# Projet de renouvellement urbain de L'Haÿ-les-Roses et Villejuif

## Etude urbaine des Lozaites

### Ateliers de concertation de janvier 2019

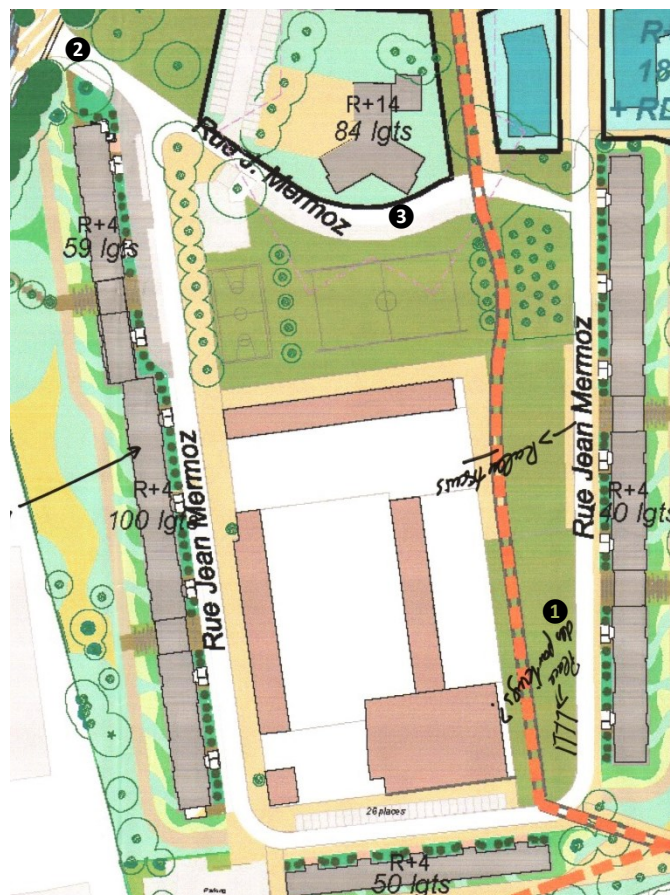
❶ Il est proposé de maintenir des stationnements sur le corridor actif.

Quel devenir pour les stationnements en box supprimés dans le cadre de l'opération de l'IMI ?

❷ A l'entrée du quartier secteur Mermoz il est proposé d'installer un aménagement identique à l'entrée de la place Rodin (dispositif central) pour sécuriser les déplacements et empêcher le stationnement gênant.

❸ Il est proposé d'inverser le sens de circulation envisagé pour le tronçon de voie située au sud de la tour Mermoz, afin d'éviter aux habitants de l'IMI et de la tour Mermoz de faire toute la boucle pour rejoindre leurs parkings.
